Bebauungsplan „Am Schlebach“ Gemeinde Ottenhofen

Stellungnahme Nr. 216151 / 5 vom 14.04.2021 (Anforderungen an den Schallschutz gegen Außenlärm gemäß den Bayerischen Technischen Baubestimmungen - Ausgabe April 2021)

Seite 5 Übersichtsplan mit Rasterlärmkarte

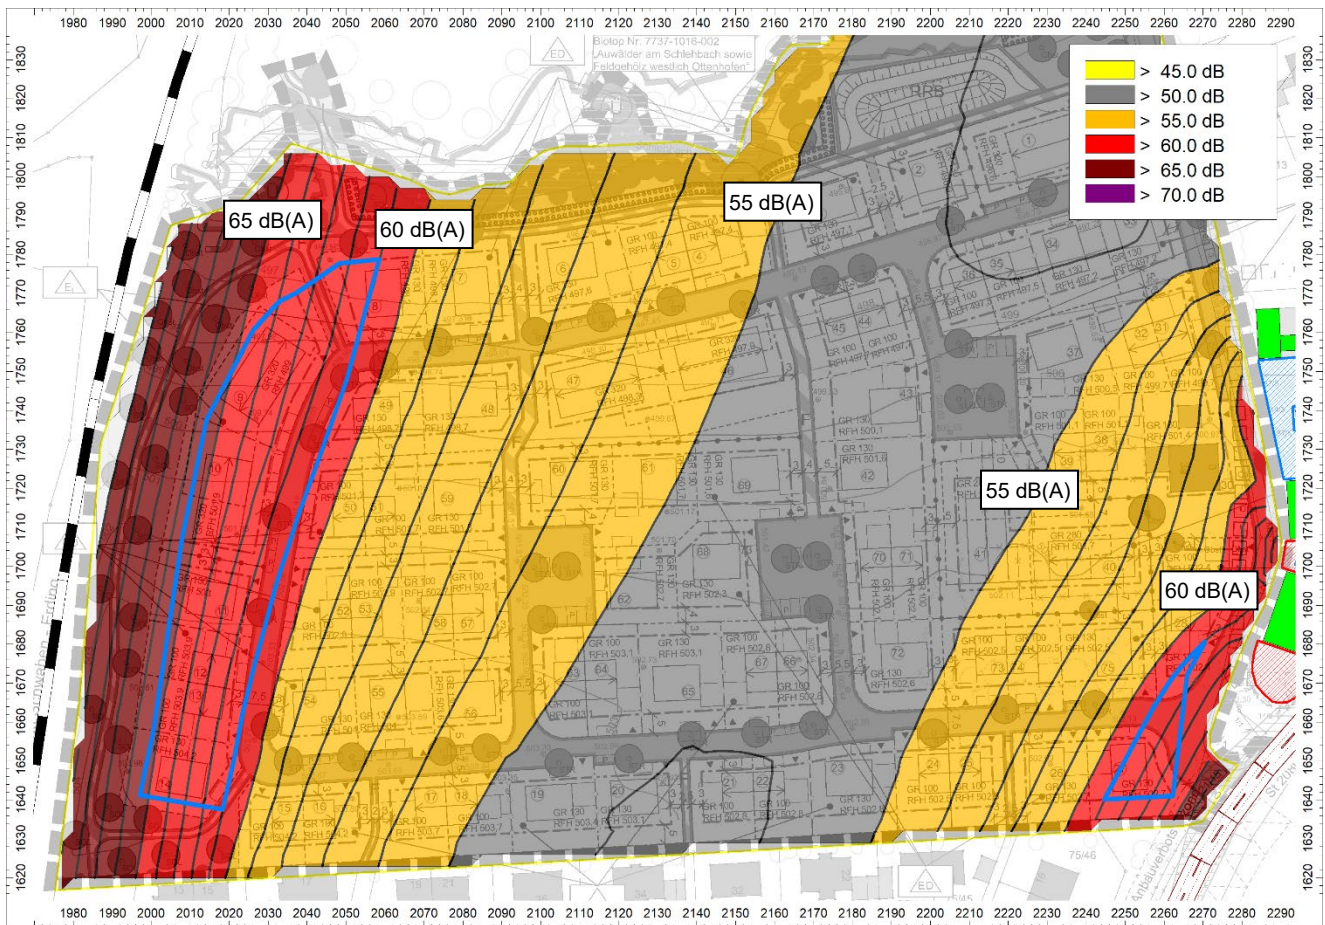
Im vorliegenden Bebauungsplan werden die Bereiche (vgl. blaue Markierungen in der Rasterlärmkarte auf Seite 5), in welchen maßgebliche Außenlärmpegel L_a gleich oder größer 61 dB(A) zu erwarten sind, entsprechend gekennzeichnet. In diesen Bereichen ist ein Nachweis der Luftschalldämmung von Außenbauteilen von Aufenthaltsräumen in Wohnungen nach DIN 4109-1:2018-01 erforderlich.

In der Planzeichnung sind die Bauräume (betrifft Bauparzellen Nr. 8 bis 14 sowie 27 und 28) mit maßgeblichen Außenlärmpegeln gleich oder größer 61 dB(A) entsprechend den blauen Markierungen in der Abbildung auf Seite 5 zu kennzeichnen.

In den blau markierten Bereichen (betrifft Bauparzellen Nr. 8 bis 14 sowie 27 und 28) mit maßgeblichen Außenlärmpegeln L_a gleich oder größer 61 dB(A) sind die Anforderungen an den Schallschutz gegen Außenlärm gemäß der DIN 4109-1:2018-01 entsprechend den Regelungen unter Punkt A 5.2 der Bayerischen Technischen Baubestimmungen vom April 2021 einzuhalten.

Aufgrund der Verkehrs- und Gewerbegeräuschbelastung sind innerhalb der blau markierten Bauräume (auf Planzeichnung verweisen) bei der Errichtung und wesentlichen Änderung von Gebäuden mit schutzbedürftigen Aufenthaltsräumen Vorkehrungen zum Schutz vor Außenlärm zu treffen. Hier sind die Anforderungen an den Schallschutz gegen Außenlärm gemäß der DIN 4109-1:2018-01 entsprechend den Regelungen unter Punkt A 5.2 der Bayerischen Technischen Baubestimmungen vom April 2021 einzuhalten.
